Bomen Effect Analyse

BEHORENDE BIJ HET VOORLOPIG ONTWERP
VAN MAANDERZAND TE EDE

Status : Concept, B1.0

Afbeelding 3: Voorlopig Ontwerp veenenbosenbosch d.d. 06-09-2022

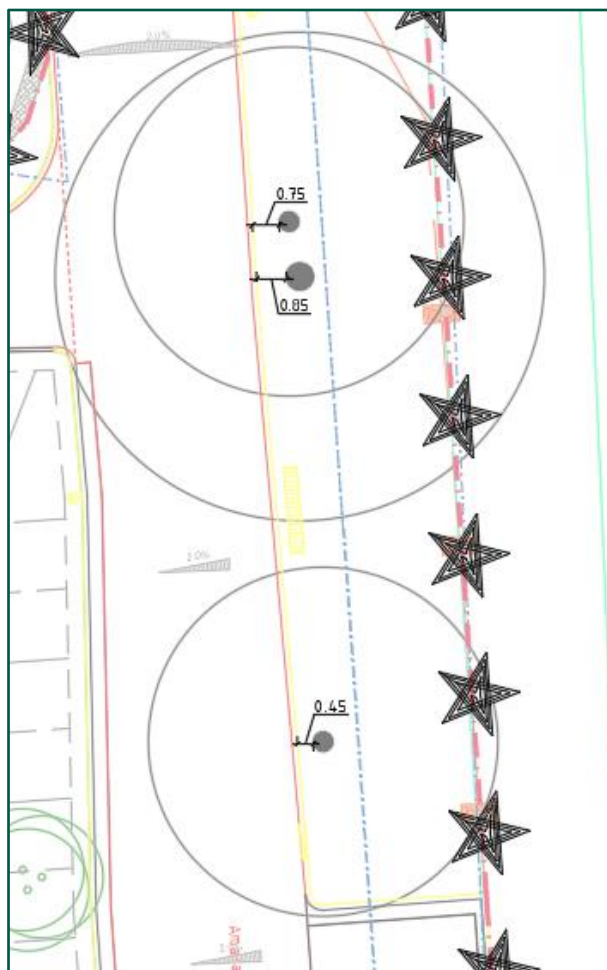
De huidige rijweg langs de bomen bestaat uit asfalt. Dit asfalt wordt opgebroken, op exact dezelfde locatie komt de nieuwe rijweg, deze wordt aangelegd met elementenverharding.

Ten behoeve van de nieuwe rijweg kan de bestaande fundering behouden blijven, wel dient er een cunet langs de rijweg uitgegraven te worden ten behoeve van de opsluitbanden. Dit vormt een risico aangezien de bomen vrij strak langs de rijweg gesitueerd zijn.

De huidige rijweg wordt verwijderd, boven op de bestaande fundering wordt de nieuwe rijweg geplaatst, bestaande uit elementenverharding. Mogelijk wordt de kantopsluiting buiten deze rijweg geplaatst. Indien dit het geval is, is wortelschade onoverkomelijk. Gezien de beperkte doorwortelbare ruimte aan deze zijde van de boom is de verwachting dat de wortelschade ook desastreus zal zijn voor de drie bomen.

In de verdere uitwerking van het ontwerp dient rekening te worden gehouden met de afstand van de rijweg ten opzichte van de bomen. Deze afstand van de nieuwe rijweg tot de bomen mag niet kleiner worden dan in de huidige situatie. Daarnaast dient de nieuwe rijweg op dezelfde maaiveldhoogte te worden aangebracht.

De kantopsluiting dient te worden aangelegd zoals deze in de bestaande situatie ook rondom boom 3 is aangelegd. Hier is een trottoirband (13/15x200) geplaatst die hoger ligt dan de rijweg. Hierdoor wordt de vorming van adventiefwortels op de verharding voorkomen. Dit sluit ook aan op de wens met betrekking tot de hemelwaterafvoer (van de bomen af). Daarnaast voorkomt dit ook de uitspoeling van de grond op de rijweg wat in de huidige situatie wel voorkomt.

Daarnaast dient de kantopsluiting niet gesteld te worden op een betonrug maar op de bestaande ondergrond. Gezien de beperkte verkeersbelasting op de rijweg is het wegdrukken van de trottoirband geen risico.

Afbeelding 5: Uitsnede ontwerp rondom bomen

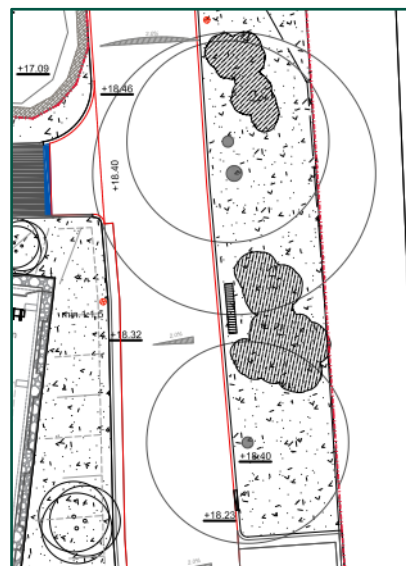
Rondom de bomen wordt een bloem- en kruidenmengsel ingezaaid (inheems grasmengsel G1 van Cruydt Hoeck). Daarnaast wordt er rondom de bomen struweel aangeplant (zie afbeelding 5), het sortiment is nog nader te bepalen. Naar alle waarschijnlijkheid wordt dit sortiment tot op een diepte van ca. 0,40 meter t.o.v. maaiveld geplant.

Tussen de bomen wordt tevens een zitbank geplaatst. Dit is een zitbank die elders uit het terrein vrijkomt.

Afbeelding 13: Principeprofiel zitbank (VelopA)

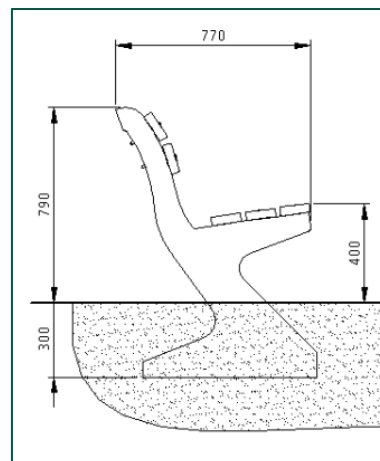
De opdrachtgever is daarnaast voornemens om een bestaande zitbank te herplaatsen tussen boom 2 en 3 in. deze zitbank wordt gefundeerd in beton. De funderingsdiepte van deze zitbanken zullen ca. 30 centimeter zijn. In afbeelding 13 is een principeprofiel zichtbaar van de plaatsing van deze zitbank.

Daarnaast kan de positionering van de bank zo worden aangepast dat deze geen wortels beschadigt. Het herplaatsen van de bank tussen boom 2 en 3 zal geen risico vormen voor de bomen.

Afbeelding 14: Kwetsbare boomzone Handboek Bomen 2022

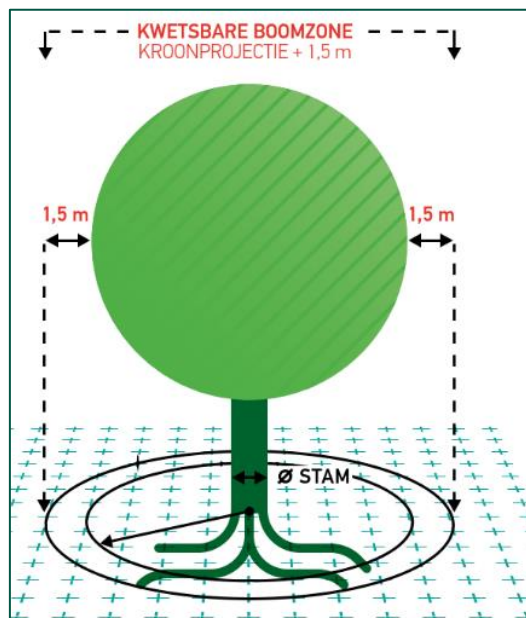
Rond elke boom bevindt zich een boven- en ondergrondse, doorgaans in het veld niet direct zichtbare, kwetsbare boomzone (de projectie van de kroon en het wortelpakket) de omvang en situering van deze kwetsbare boomzone is standaard gedefinieerd als: Kwetsbare boomzone = Kroonprojectie + 1,5 meter. Dit is ook weergegeven in afbeelding 14.

Met het oog op de voorgenomen werkzaamheden wordt gesteld dat het niet mogelijk is om buiten deze kwetsbare boomzone te blijven. Hierdoor kunnen de stammen en de kronen van de bomen mogelijk schade ondervinden. Bijvoorbeeld door de giek van een hydraulische graafmachine.

- Bij het transporteren van materiaal middels een telekraan dient rekening te worden gehouden met de hoogte van de bomen. De kraan dient voldoende hoog te zijn om over de boomtoppen te kunnen reiken. Beschadiging van bomen moet voorkomen worden, de kraanmachinist dient rekening te houden met vaste laad- en lospunten die hij kan bereiken zonder boomtoppen te beschadigen.

- Transport met zwaar materieel binnen de kwetsbare boomzone dient zich te verplaatsen op druk spreidende elementen zoals rijplaten.
- Gedurende de werkzaamheden mag geen zwaardere verdichting van de bodem op treden. Opdrachtnemer dient hier passende maatregelen voor te nemen.
